浜岡原子力発電所 敷地ごとに震源を特定して策定する地震動について

2022年3月7日

2021年7月16日 第992回審査会合コメント及び回答概要一覧

<海底試掘トンネルにおける地震計の配置>
(観測分析期間：2010年12月5日～2012年10月8日)

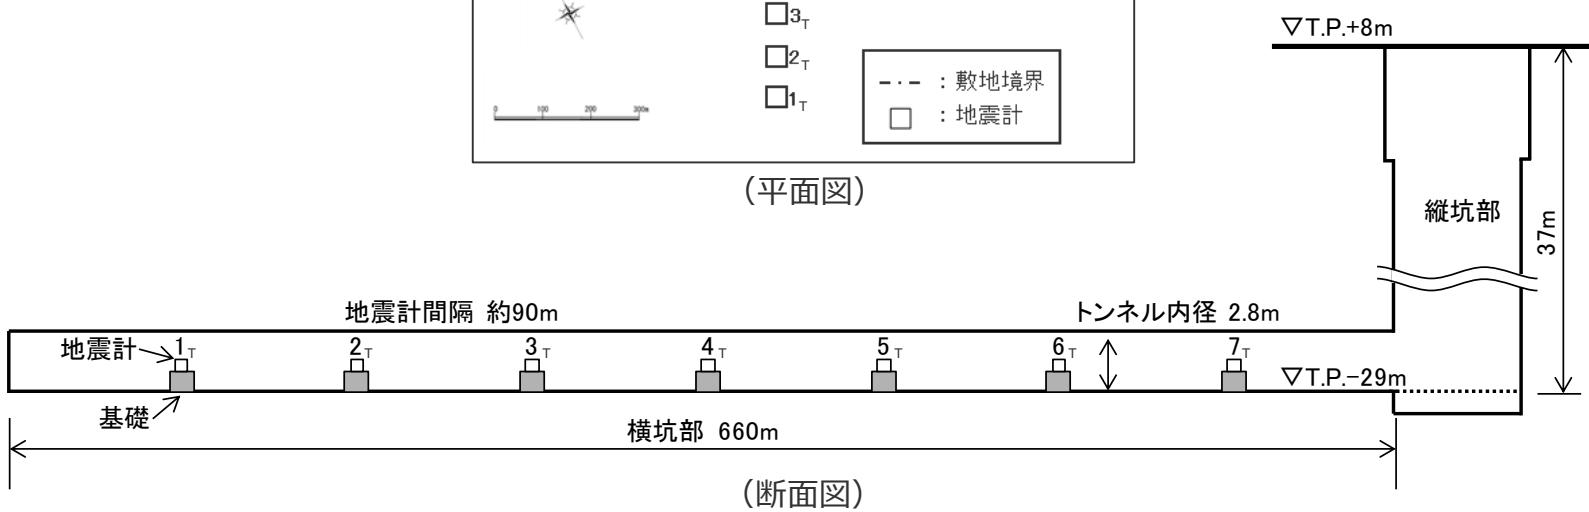
| No. | コメント | 回答概要 | ページ |
|-----|---|--|---------------------|
| 3 | 海底試掘トンネル観測に関する説明について、位置情報も含めてS波速度を示すこと。 | 海底試掘トンネル観測の地震計の設置位置について、設置深さ及びS波速度を追記する。 | p.40 |

- 敷地の5号炉周辺から海側沖合方向に延びる海底試掘トンネルにおいて連続地震観測を行い、地盤増幅特性を分析する。
- 海底試掘トンネルはS波速度が700m/s以上の岩盤部に位置しており、そのトンネル内に地震計（過減衰型加速度計）を約90m間隔で7箇所（No.1_T～No.7_T）設置した。

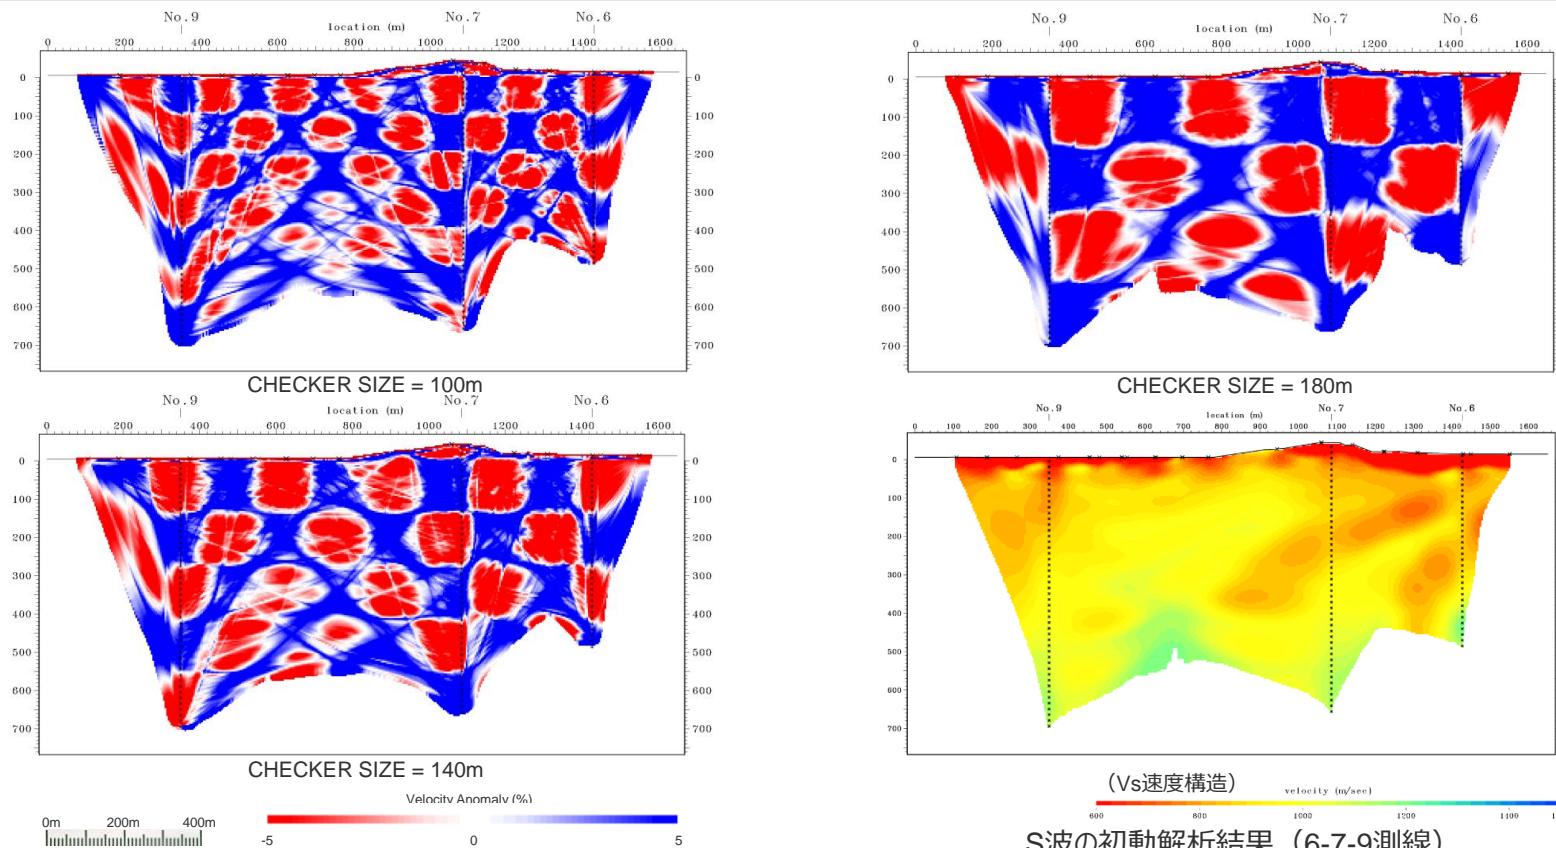
| No. | コメント | 回答概要 | ページ |
|-----|---|--|---------------------|
| 1 | 地下構造の速度構造のトモグラフィー解析について、定量的な評価は重要なエッセンスなので、補足説明資料に記載されているチェックボードテストやスパイクテストについて、ポイントを本資料に記載すること。 | チェックボードテストやスパイクテストについて、ポイントがわかるようチェックサイズ等が記載された資料を追加する。 | p.63~ |

- ・初動トモグラフィ解析結果の分解能を検討するため、使用した初期速度構造モデルに±5%の速度変化を格子状（100,140,180m）に与え、観測誤差を考慮しない理論走時でチェックボードテストを実施。なお、全波形の誤差のRMSが最少となった時点で解析は終了とした。
- ・No.6孔とNo.7孔のボーリング孔間の標高0m～標高-400mの領域では、チェックサイズ140mで格子が概ね再現され、No.7孔とNo.9孔のボーリング孔間の標高0m～標高-500mの領域では、チェックサイズ140mで格子が概ね再現されている。
- ・これらの結果より、S波の初動解析結果においてNo.6孔からNo.7孔の西側にかけて、深度100～400m付近に認められる周囲に比べて顕著にS波速度が低下した構造については、十分な分解能があると評価。

<敷地の地質図>

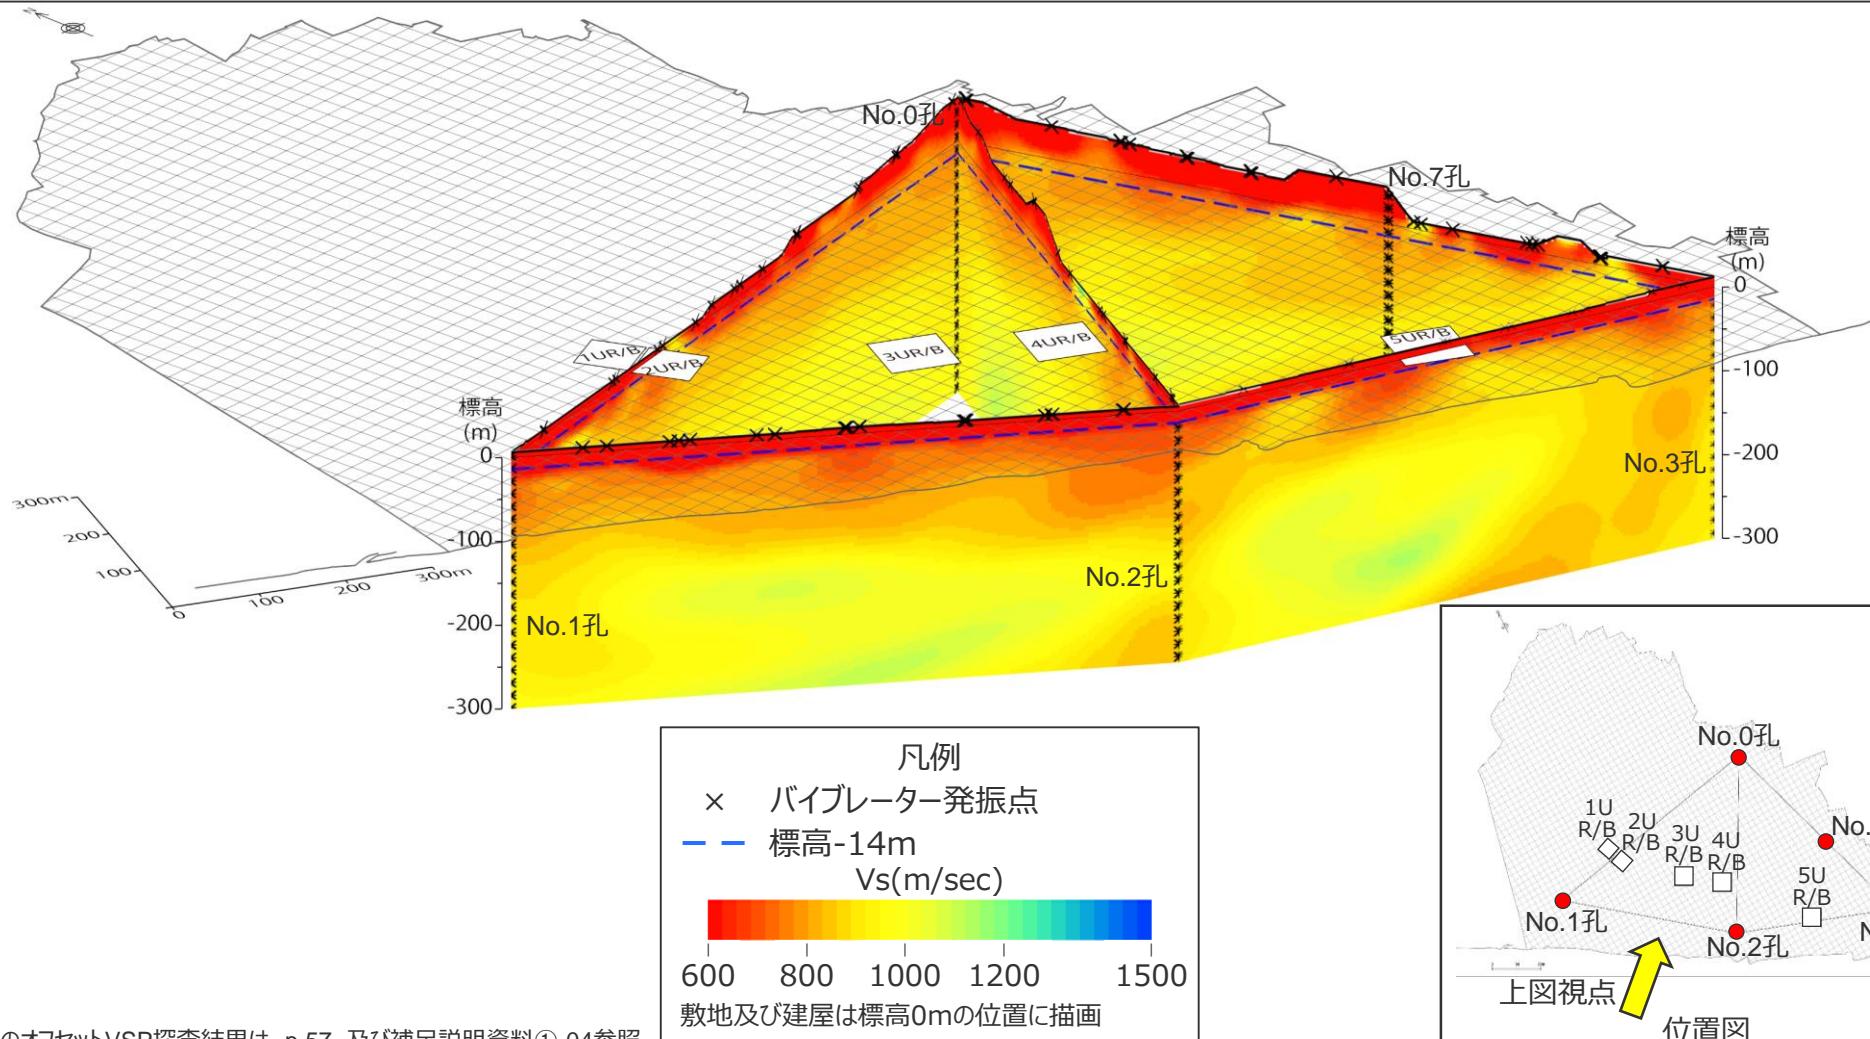
| No. | コメント | 回答概要 | ページ |
|-----|---|--|---------------------|
| 4 | 解放基盤表面の設定の説明に関し、地質図について、検討範囲である敷地のものを示すこと。また、速度構造について、二次元断面を示すなどして、Vs=700m/s以上のものが拡がりをもってあることが分かるような形で示すこと。 | 解放基盤表面の設定の説明に関し示していた地質図を、検討範囲である敷地のものに変更する。また、速度構造について、Vs=700m/s以上のものが拡がりをもってあることが分かる資料を追加する。 | p.91~ |

・本地質図は、昭和62年の測量成果に基づく浜岡町発行の2,500分の1地形図を基図とし、平成6年の地質調査結果をもとに作成した。
